ПРОБКИ РЕЗЬБОВЫЕ С УКОРОЧЕННЫМ ПРОФИЛЕМ ДЛЯ ТРУБНОЙ ЦИЛИНДРИЧЕСКОЙ РЕЗЬБЫ ДИАМЕТРОМ от 4″ до 6″

ГОСТ 18928—73

Изменение № 1 ГОСТ 18928—73 Пробки резьбовые с укороченным профилем для трубной цилиндрической резьбы диаметром от 4″ до 6″. Конструкция и основные размеры

Черт. 2

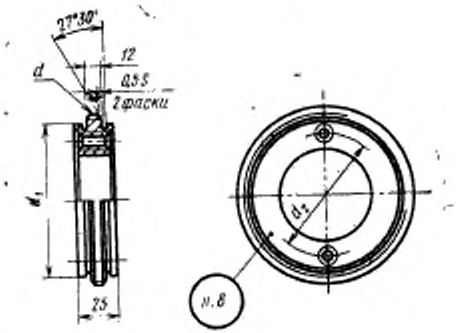
По всему тексту стандарта заменить обозначение шага резьбы: *S* на *P*.

Пункты 2, 3. Заменить обозначение назначений пробок и насадок: К—ПР на КПР—НЕ; исключить обозначение: К—П;
